Solicitud de Patente de Invención titulada: "Bomba centrífuga de alta presión de múltiples etapas para fracturar reservas de hidrocarburos"

Solicitante: Nexen Inc.

RESPUESTA AL AUTO NOTIFICADO POR FIJACIÓN EN LISTA NO. 4
DEL 3 DE FEBRERO DE 2015, OFICIO NO. 0911 (EXAMEN DE FONDO)

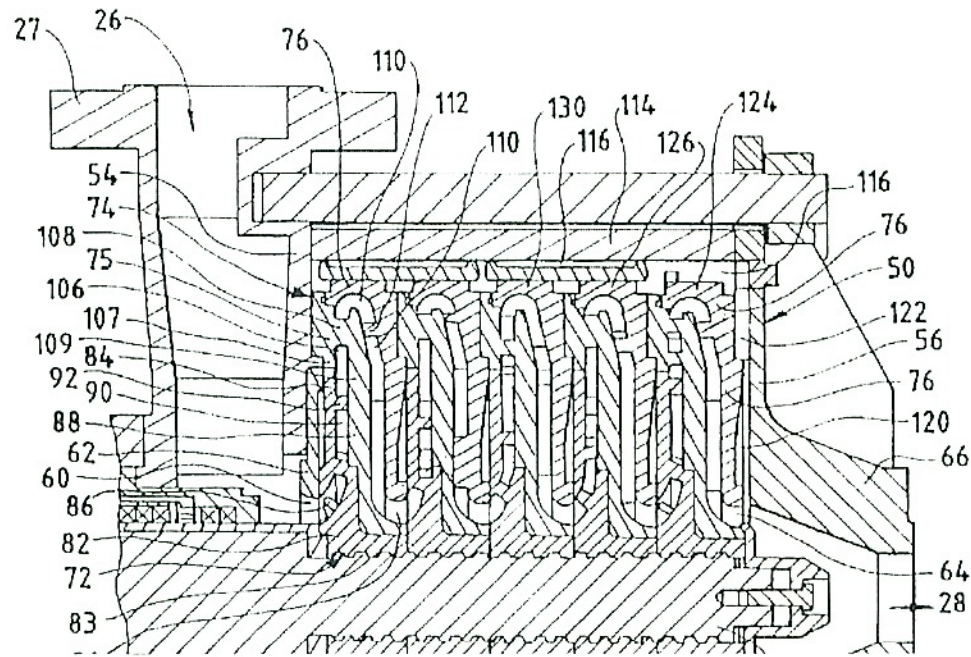
D1 describe una bamba de lechada o suspensión configurada para operaciones a alta presión. En relación con la porción de la FIG 2 de D1 reproducida abajo, D1 describe de manera específica una carcaza de contención 114 que esta ubicada alrededor de la cámara de contención y coopera con la pared de extremo 54 y la pared de extremo 56 para suministrar conexiones herméticas al fluido (Ver col. 5, renglones 45-51). Claramente, incorporar las roscas de D2 en la bomba de D1 requeriría modificaciones estructurales significativas a la bomba de D1.
